[改善箇所説明図]

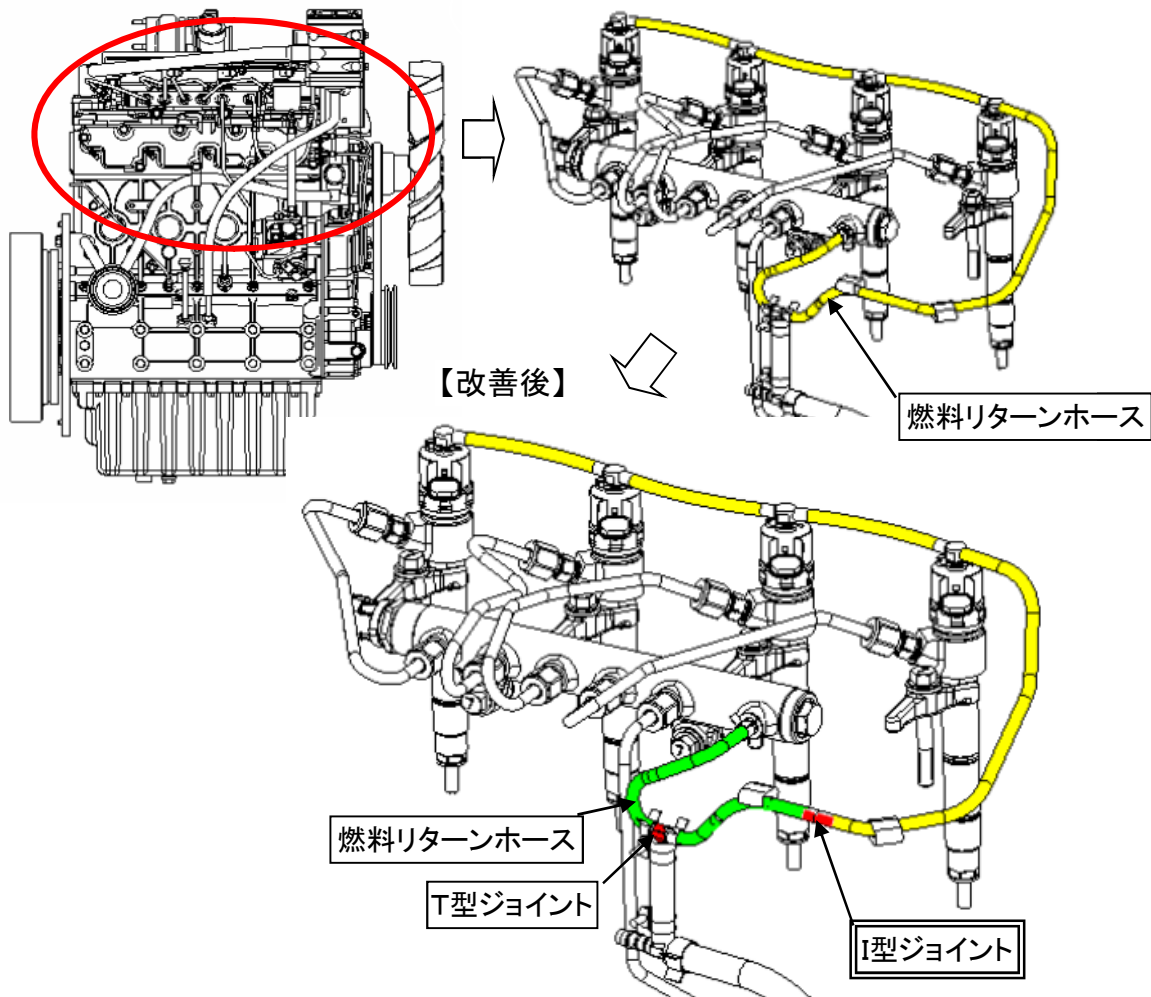
不具合発生箇所

エンジンの燃料装置において、燃料リターンホースとT型ジョイントの組立方法が不適切であったため、当該ホースを傷付けたものがある。そのため、そのままの状態で使用を続けると、燃料リターンホースに亀裂が発生し、燃料が滲み出し、最悪の場合、エアが混入し、エンジンが始動できなくなるおそれがある。

改善内容

全車両、燃料リターンホース、T型ジョイントを新品と交換するとともに、I型ジョイントを追加し、治具による組付けを行う。

I型ジョイントの追加接続により識別する。
